安全な自転車通行空間 の確保について

設計にかかる技術的課題の検討項目(案)

【参考】規制速度60km/hで交通量の少ない道路

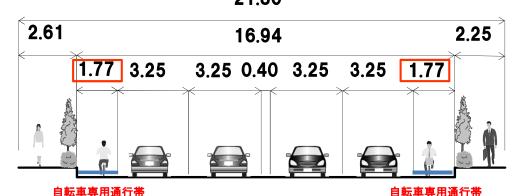
- 速度が高いが、自動車交通量が少ない道路における整備形態をどう考えるべきか?
 - ■ガイドラインにおける自転車と自動車の分離の目安

自動車交通量が少ない箇所において、構造的分離 (自転車道)が必要かどうか議論
